## Tilbakemeldingsskjema

<b>Møte</b>	Møte 01 akt C Gruppe 27 Høysikkerhetsisolat og infeksjonsmedisinsk døgnområde	<b>Prosjekt</b>	Nye Aker og Nye Rikshospitalet
<b>Saksnr</b>	81544	<b>Dok.dato</b>	06.05.2021
<b>Medvirkn.møtedato</b>	20.04.21 kl. 14:00-16:00	<b>Frist for tilbakemeld</b>	
<b>Medvirkn.gr.leder</b>	Torgun Wæhre

### Høysikkerhetsisolat og Infeksjonsmedisinsk døgnområde

Skisse, høysikkerhetsisolat, alternativ ii)

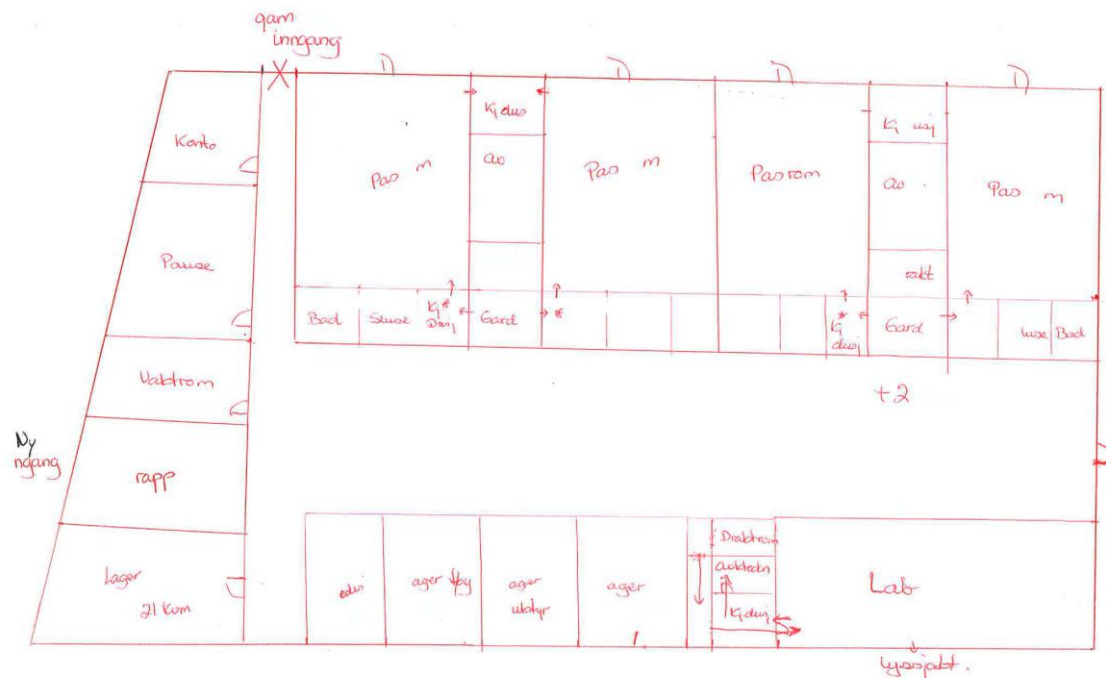
- a) Vi skisserer to alternative forslag til utforming. I begge alternativer foreslår vi å flytte hovedinngangen fra nordvegg til vestvegg (via trapp/heis). Da får man utnyttet nordveggen i bakkeplan til rom som trenger direkte utgang. Områder mot vestvegg med direkte dagslys bør utnyttes til arbeidsrom, pauserom og vaktrom for personalet. Laboratoriet i den foreliggende skissen er uhensiktsmessig plassert og mangler dusj og autoklave i slusen. Vi foreslår 2 alternative plasseringer av dette.

- i) Alternativ der 2 og 2 isolater deler dusj, ut og innslosing. Dette gjør at man ikke trenger K2 modus og vil spare areal betraktelig. Korridor vil være ren sone. Laboratorium plasseres vis-avis med isolatene, mot INF sengeområde. Dette bedrer arbeidsflyt. Denne plasseringen gir ikke dagslys på laboratoriet. Hvis det er mulig å utvide området for høysmitte mot sør slik at det også inkluderer vinduer mot lyssjakt, vil man også få dagslys i laboratoriet. Vest for laboratoriet kan man ha lager, garderober og medisinrom. Se vedlagte skisse, obs i denne skissen mangler personaltoaletter og skyllerom som må innarbeides, og arealene må selvsagt kvalitetssikres. Det blir kun en korridor som på skissen er svært bred. Både lager og bad/gard på hver side av korridor kan dermed gjøres større.

- ii) Alternativ der laboratoriet legges i på samme side av korridor med de 4 isolatene, for eksempel, ved siden av det vestligste isolatet. I så fall kan man kanskje få til en løsning hvor lab og det vestligste isolatet deler dusj i K1 (dobbeltfunksjon som materialdusj?). Kanskje kan man si at man går i K2 ved behov for mer enn ett rom og at man da dusjer i en ny fellesdusj mot vest med bra kapasitet? Lengst øst blir rent område utenfor K2? Arkitekter må ev. tegne dette (vi har ikke vedlagt konkret skisse). Dette ville også medføre behov for 3 autoklaver i stedet for 4 (lab, ett isolat og K-2 autoklave) og vi kunne klare oss med 2 dusjer i stedet for dagens 4 (inkludert 2 materialdusjer). Men vet ikke om det teknisk lar seg gjøre.

- b) Uansett alternativer må**
- i) Badene på sengerommene være store nok for plass til autoklaver. Badene i dagens isolater på Ullevål er så små at man har problemer med å få levert slike autoklaver. Det bør minimum være plass til autoklave med følgende mål ( GEB 6610): wall opening of approx. 1220mm and a front to back of approx. 1300mm.

- ii) Dører fra friluft inn på isolatene må være brede nok til å ta senger ut og inn
  - iii) Dusjene være store nok til at minst 2 personer kan dusje samtidig.

- iv) Man finne plass til et eksternt lager. Drakter og utstyr til høysmitte krever store lager arealer som det ikke blir plass til i selve isolatet. I dag har man et stort eksternt lager som man også må man også ha på Nye Aker. Hvor kan slikt lager ligge?

- Skissen og alternativ 1a legger til grunn en utvidelse av arealet for høysikkerhetsisolatet – hva sier romprogrammet og er programmert areal disponert i isohelhet?

- Er det krav til dagslys i laboratoriet?
- Utvidelse nedover mot lyssjakten fordrer et innspill på hvilke areal som skal reduseres tilsvarende – følges opp i neste møte – ansvar gruppeleder.

- Gruppen må beskrive hva som kreves av autoklaven, slik at utstyrskoordinator kan undersøke hva som er mulig å skaffe – anskaffelsen vil jo ikke bli gjort på flere år. Ansvar gruppeleder

- I pkt 1b – areal for lager - romfunksjonsprogrammet vil si noe om hvorvidt det er satt av lager i nødvendig størrelse – evt må dette beskrives som behov for fjernlager. Ansvar gruppeleder/HSØ PO

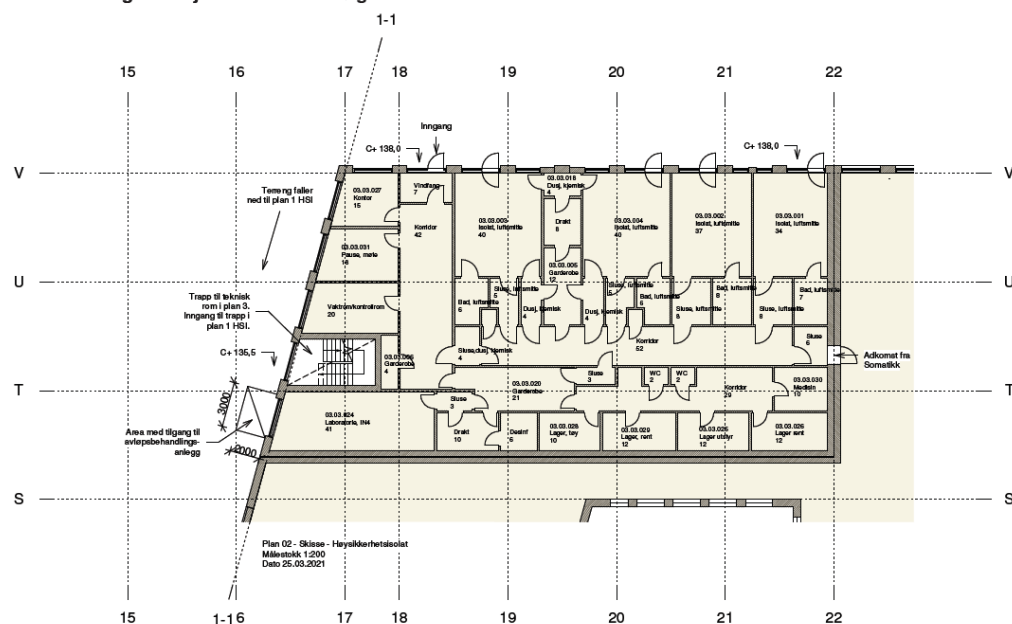
- Trenger flere isolater med direkte utgang. Godt forslag at ARK ser på mulighet av å forlenge mot øst slik at man får 10 isolater med utgang (mot nord). Likevel vil dette gi til sammen max 14 isolater med direkte utgang. Dette er et dårligere tilbud til pasientene enn det man har i dag hvor INF har til sammen 15 isolater med direkte utgang. Mulighet til utgang er av stor verdi for pasienter som ligger isolert, og letter også hverdagen for personal. Inngangene kan også brukes av personalet i en epidemisituasjon slik vi har erfart det under den nåværende pandemien; personal kan da gå fra pasient til pasient uten å skifte alt smittevernutstyret. Vi mener man igjen bør se på muligheten av at INF kan disponere areal som nå er teknikk for radiologisk avdeling. På tidligere tegninger var dette INF/intensiv areal. Her kunne man hatt flere isolater med utgang (via heis/trapp)

- Man bør se på flyt i INF sengeområde for å legge til rette for pasientgrupper a max 7 pasienter med tilhørende arbeidsstasjoner.

- c) Alle arbeidsstasjoner bør være bak lukket dør av hensyn til personvern. Rom må være store nok, hensiktsmessig inndelt og mange nok slik at det ikke blir en evig kamp om arbeidsplasser og kan tilrettelegges mtp smitteforebygging
  - i) Det er ikke mulig å ta med laptop/nettbrett inn på rom til pasienter som ligger på isolat.
- d) Det må også være flere egnede møte og pauserom for personalet. Viktig å tenke på dette tidlig i prosessen
- e) Finne egnet areal til infeksjonslaboratoriet. Eks rett ved inngang til høysikkerhetsisolatet?

- 2a - Det koblede nærhetsbehovet til høysikkerhetsisolatene, reguleringsplanen fra PBE og nødvendigheten av studenttorg i plan 1 (og 2 for auditoriene) gjør utvidelse mot høyre på skissen utfordrende. Avventer forslag fra ARK på dette. Ansvar ARK

- 2c – infeksjonsmedisin vil ha andre behov knyttet til arbeidsstasjoner enn andre døgnområder. Dette må noteres til utstysprogrammet – aktuelt med små, fastmonterte maskiner på rommene? Ansvar gruppeleder og utstyrskoordinator HSØ PO

- Gruppen bør i neste møte bes om å beskrive hva som er viktig for dette laboratoriet slik at ARK får noe konkret å jobbe med. Ansvar Gruppeleder.
